# دستورالعمل فرآخوان

شماره : C29404

**عنوان فرآخوان:** برخورد دسته سیم موتور با تسممه هیدرولیک فرمان  
**نوع خودرو:** پژو پارس و ۴۰۵

تصویر شماره یک ( آرایش نادرست دسته سیم )

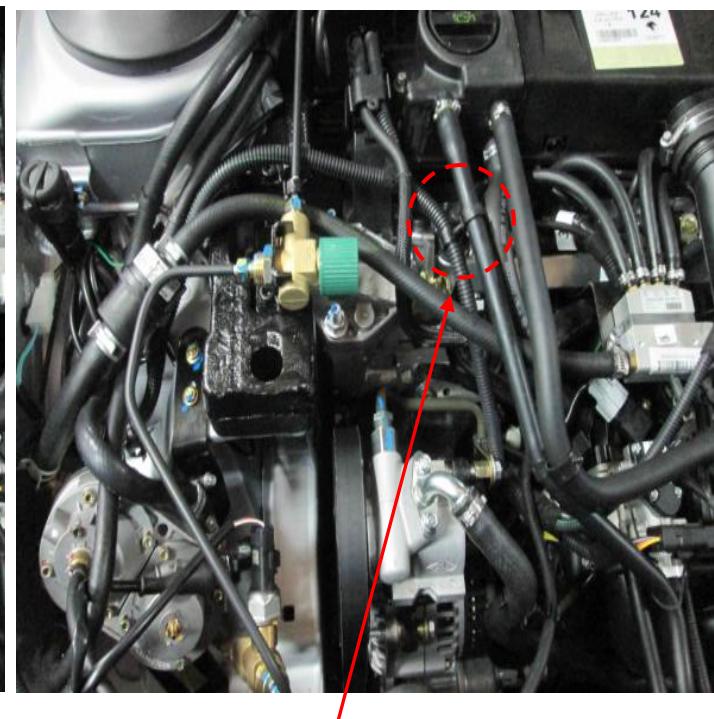
۱- آرایش دسته سیم مطابق تصویر شماره یک باشد و با پولی برخورد داشته باشد.

۲- بست نمایش داده شده در تصویر شماره دو روی خودرو مونتاژ نشده باشد و خودرو دارای ریسک باشد.

محل احتمالی بروز ایجاد

- ۱- بست منفی باتری را بردارید.
- ۲- کانکتور سویچ اینرسی را دمونتاژ نمایید.
- ۳- دسته سیم را کنترل نمایید به لحاظ ظاهری سالم باشد و زخمی نشده باشد. در صورتی که دسته سیم سالم باشد با مونتاژ دسته سیم از داخل بست دو خانه نمایش داده شده در تصویر شماره دو و آرایش دسته سیم در مسیر صحیح ، کانکتور سویچ اینرسی را مونتاژ و محکم نمایید.
- ۴- در صورت زخمی بودن دسته سیم ، دسته سیم موتور را با نمونه سالم جایگزین نمایید .
- ۵- پس از اطمینان از انجام صحیح فرایند بست منفی باتری را مونتاژ نمایید .
- ۶- پس از ریورک و برطرف کردن ریسک برخورد دسته سیم مجدداً کنترل های لازم را انجام دهید و پس از اطمینان از عدم بروز مجدد ایراد ، خودرو را تحويل مشتری نمایید .
